Oggetto: [ID_VIP: 6214] Procedura di VIA ai sensi dell'art.23 del D. lgs.152/2006 relativa al progetto di ricostruzione integrale (repowering) denominato "Sclafani Bagni", di 23 aereogeneratori, per una potenza complessiva installata di 17,84MW, con 6 nuovi aereogeneratori,

Osservazioni e richiesta di modifica, ai sensi dell’art. 10 bis della L. 241/90, del Parere tecnico istruttorio del Ministero della Cultura n. 2219-P del 04/08/2022 pubblicato sul sito del MITE con n. prot. 97878 del 5/08/2022.

SOVRAPPOSIZIONE AREE

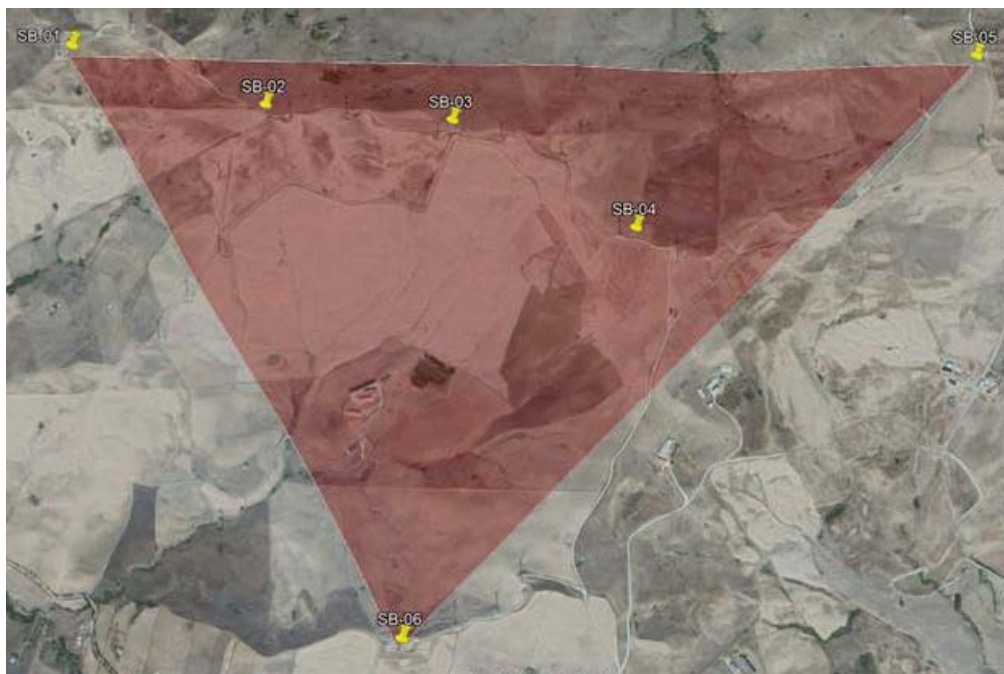
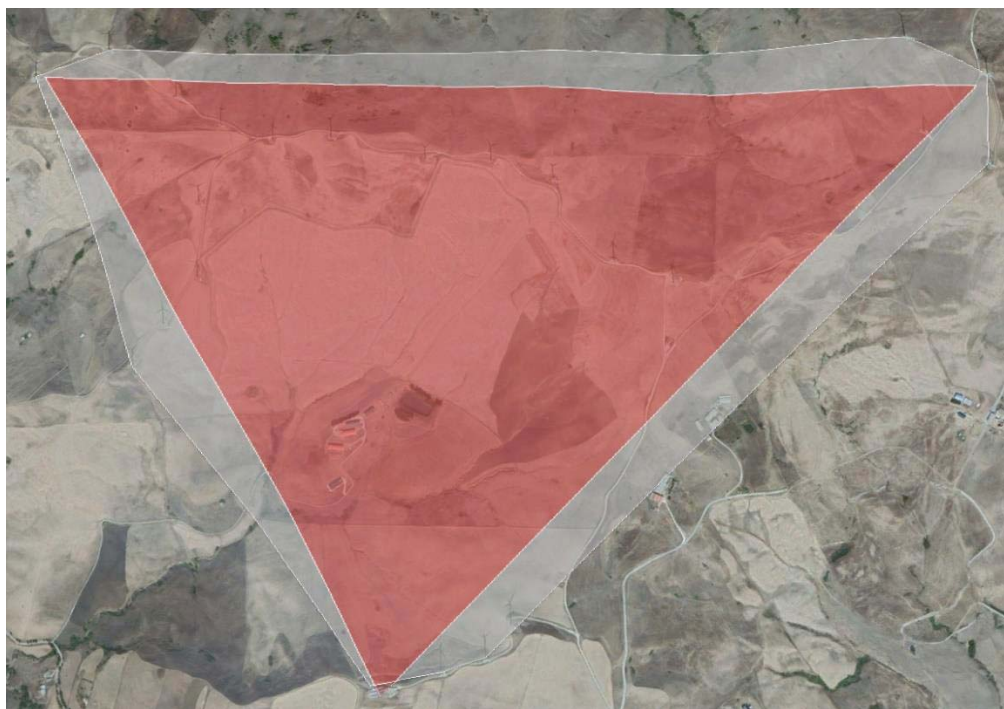
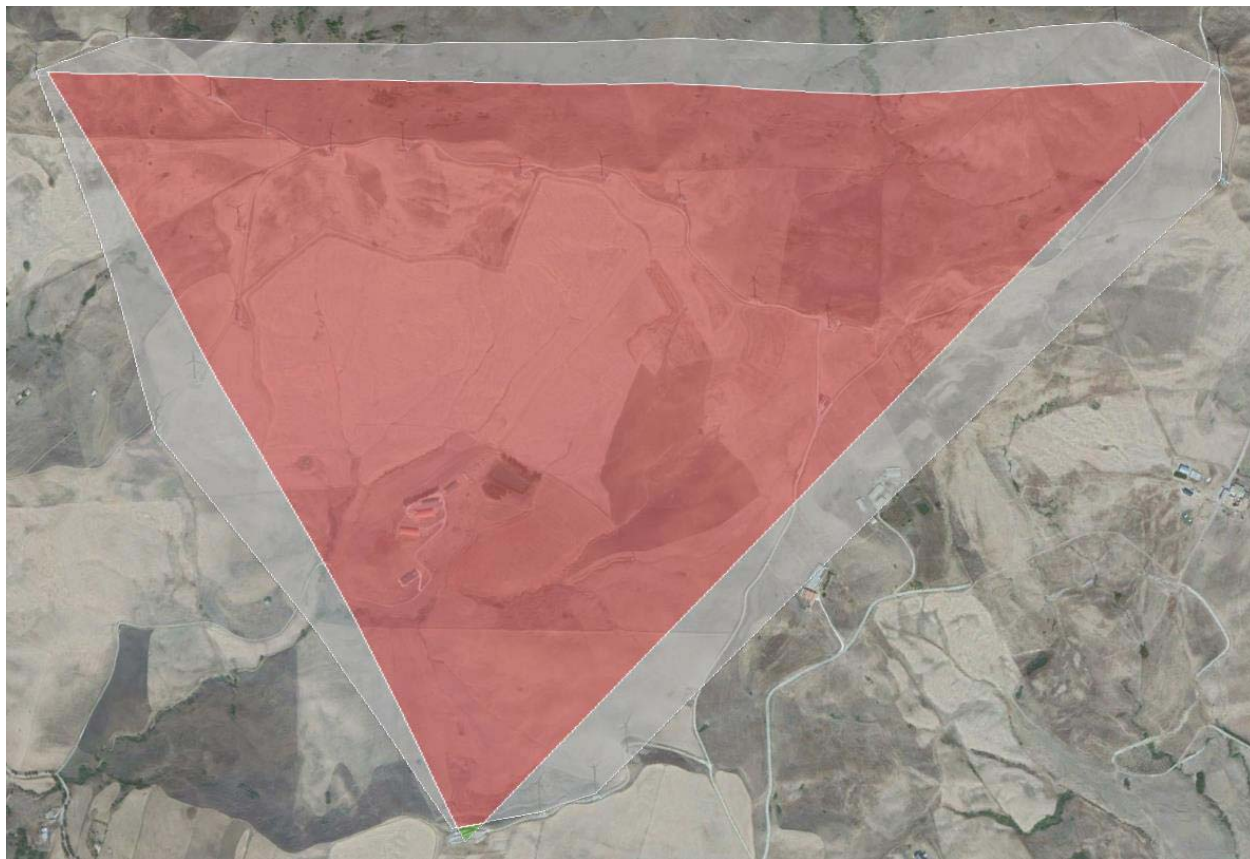
In dettaglio, nel caso dell'Impianto di Sclafani Bagni, riportiamo di seguito la sovrapposizione grafica dell'area di impianto esistente con l'area dell'impianto in repowering la cui differenza è pari ad 878 m² ovvero lo 0.03% del totale complessivo delle aree e rientrante ampiamente nella tolleranza del 20%.

Area impianto esistente	BIANCA	=2.922.674 m ²
Area impianto Repowering	ROSSA	=2.161.916 m ²
Differenza aree	VERDE	=878 m ² pari al 0.03 % (tolleranza complessiva)

In conclusione, per quanto sopra, si evince come il progetto proposto sia assolutamente all'interno dei parametri riportati al sopra citato art. 5, comma 3-bis, lettera b), del D.Lgs. n. 28/2011, così come inserito dall'Art. 32 del D.Lgs. n. 77/2021, e successive modifiche apportate dalla Legge n. 34 del 27/04/2022.
